改善箇所説明図

改善内容

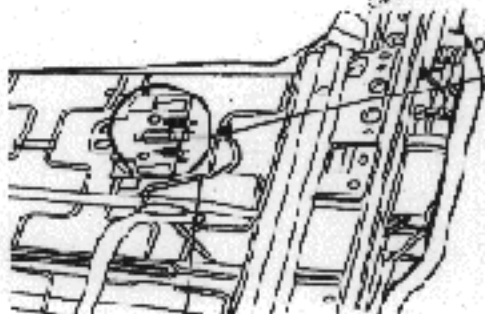
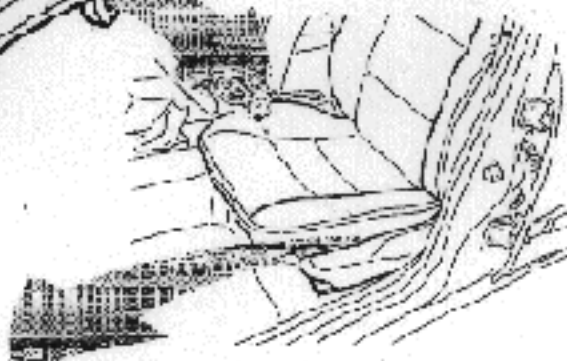
内は交換部品を示す

運転者席及び助手席の座席ベルトブレース（後述）（後述）に座席ベルトの帯部を引き締める装置）において、電気ハーネスのコネクタに不具合があるため、そのままの状態で使用を続けると、当該コネクタと接続不良が発生し、最悪の場合、衝突時にプリテンショナが作動せず、乗員を確実に拘束できなくなるおそれがある。

全車両、当該プリテンショナハーネスとコネクタを対策品と交換する。

右側のシフトアップ部に赤のペンライトマークを塗布する
